Product Change Notice (PCN)

件名: RZ/T2H&N2H 製品マスクバージョンの改訂

発行日: 6/20/2025

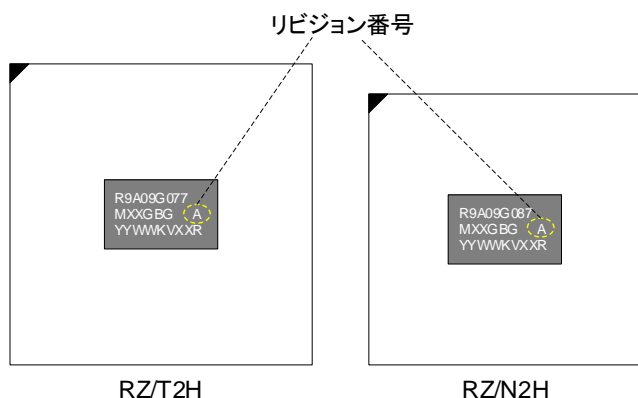
変更の理由:

DDR メモリコントローラに関する不具合の対策のため

外形、実装、機能、品質、信頼性への影響:

外形、実装、品質、信頼性：変更なし

機能：「変更内容の説明」に記載の機能が修正されます
